Neubau Rettungswache in Murchin, Dorfstraße 51a?

Kurze Stellungnahme, Auftrag Nr. 25004 am 20.01.2025 (LK VG, AZ: **HB 06-2025**)

Bodenprofil 3

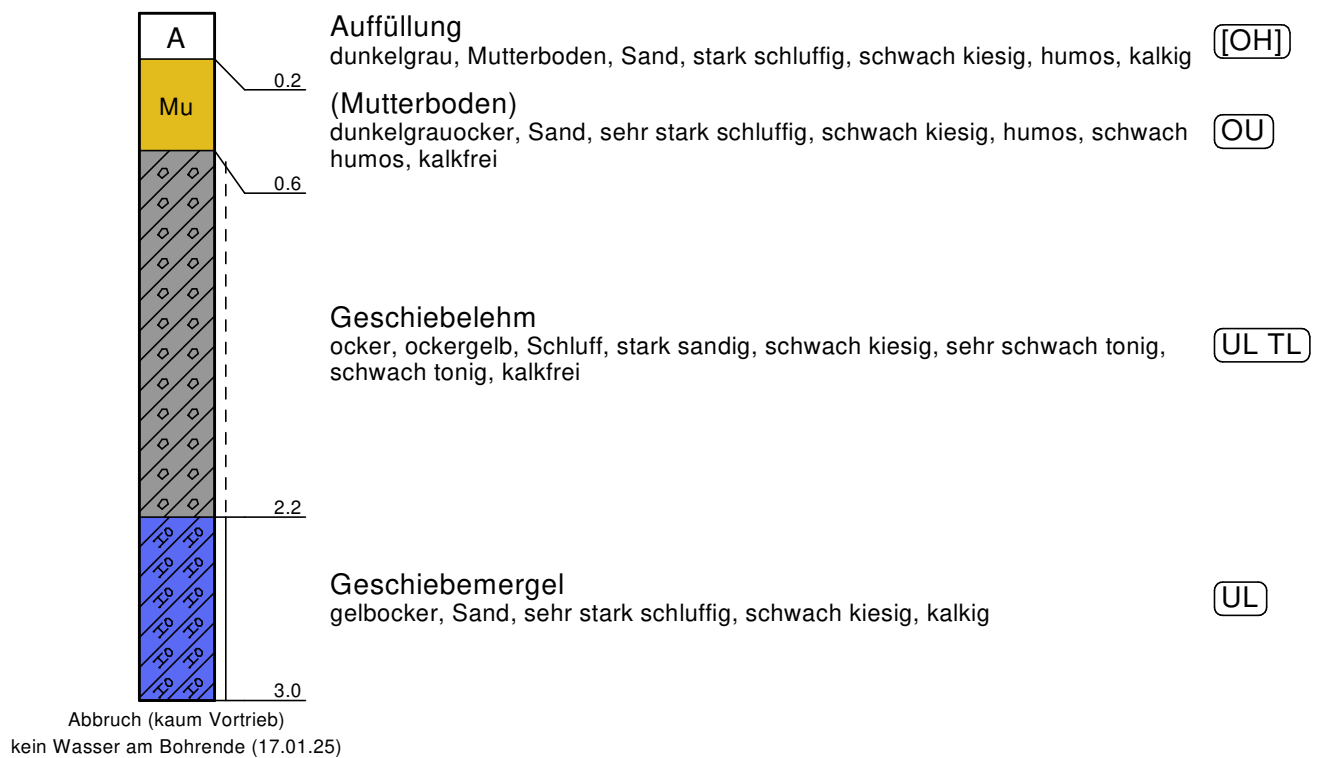
Dafür wurde am 17.01.2025 an der geplanten Westseite (s. Anlage 1) zusätzlich eine Rammkernsondierung (RKS 3) bis 3 m u.Gel. abgeteuft (A 2).

Demnach stehen an diesem Standort unter ca. 0,6 m starken, humosen, sandigen Aufschüttungen und Mutterboden die erwarteten Geschiebelehm und -mergel an, der aufgrund des sehr geringen Vortriebs und der bekannten Vorerkundungen nicht durchteuft werden musste. Der Geschiebelehm weist eine steifplastische, der Mergel eine halbfeste Konsistenz auf. Dieser Geschiebelehm/-mergel wirkt stauend. Grundwasser stellte sich am Bohrende nicht ein. Dies bestätigt etwa die ursprünglichen Erkundungen.
